湖南华容北景港上横州 20MWp、和平 20MWp 分布式

农光互补发电项目

监理工程师通知单

编号: HRGF-JLT-028

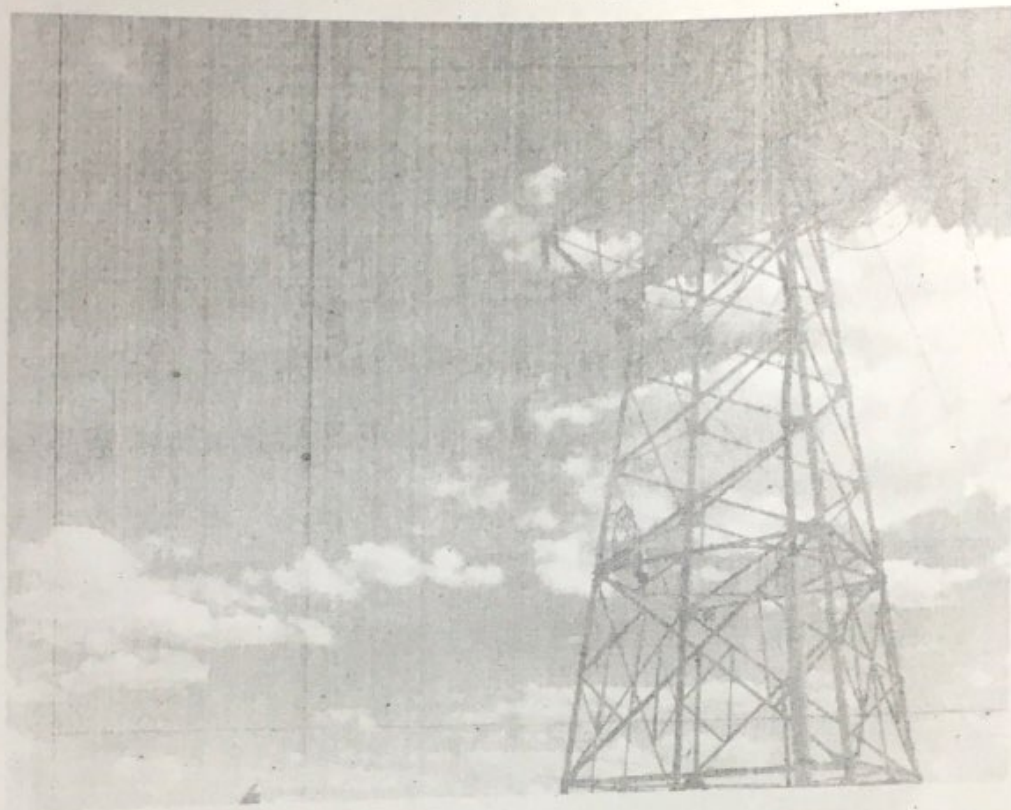
2. 如下图红圈所示,该电缆处于电缆沟内,在转入开关仓时由于转弯半径的原因,造成电缆和支架接触受力,长时期受力将造成电缆损坏。

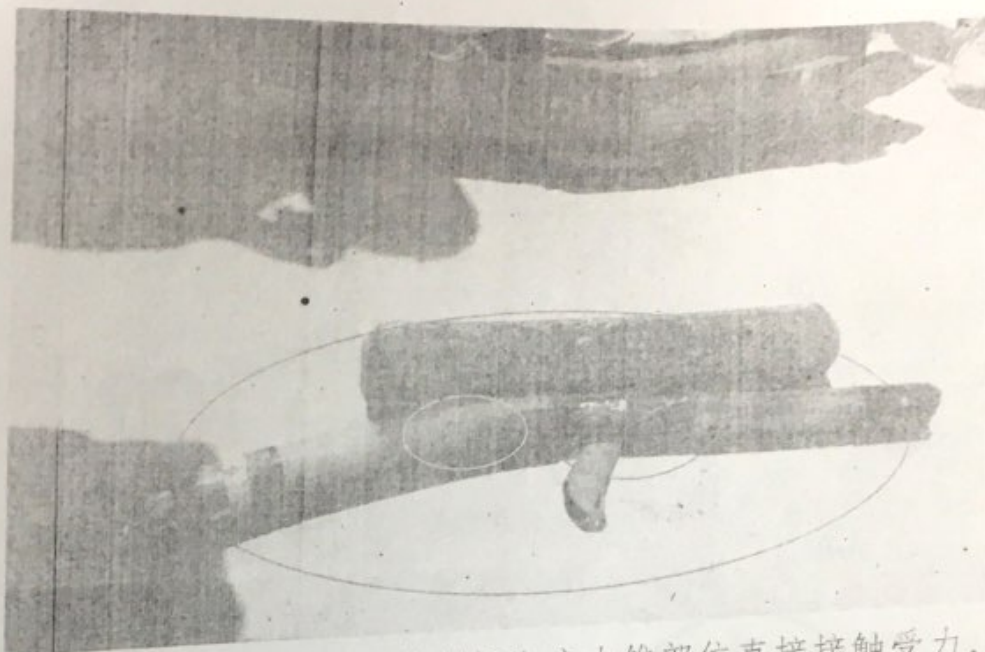
3. 如下图红圈所示,该电缆位于户外铁塔处,由于支持瓷瓶位置分散,电缆施工时也没有从中间部位安装,造成A、C两相电缆头在接线时形成水平走向,户外型电缆头水平走向会造成雨水渗入,同时裙边的防水功能也不能实现。

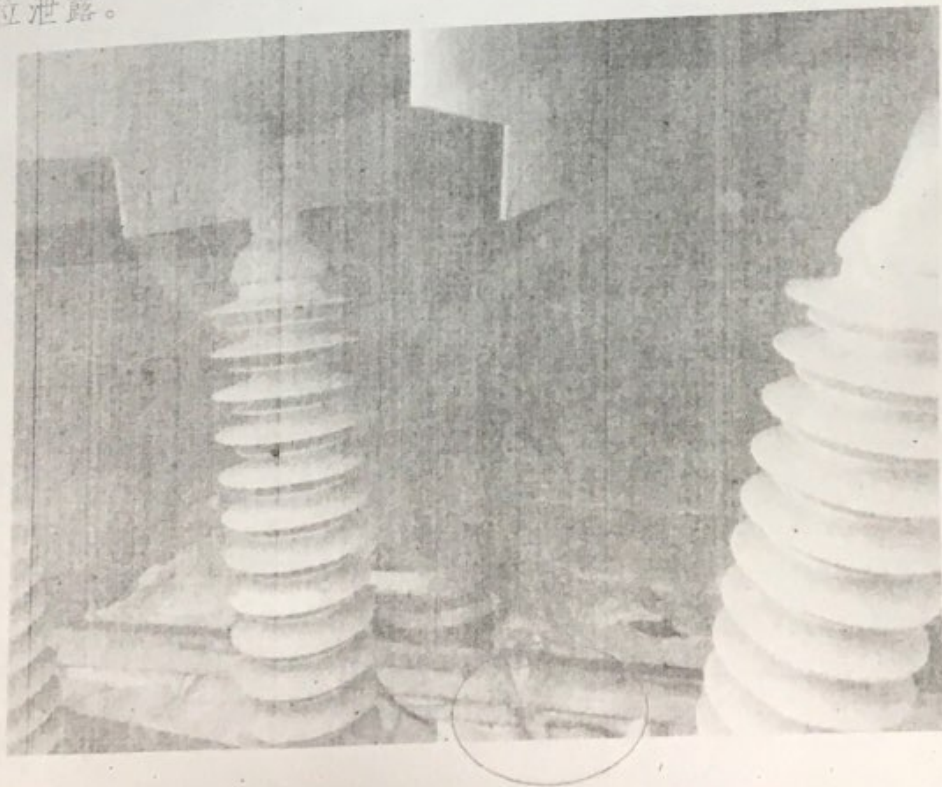
4. 如下图红圈所示,中间头未用半导体包裹,并且包裹不到位,未和绝缘体持平,如蓝圈所示制作电缆头时尺寸测量不对,造成绝缘体及应力锥露出在密封套管外,如绿圈所示,绝缘体表面不光滑,未用细砂纸打磨,以上现象长时间运行都会造成电缆绝缘损坏。
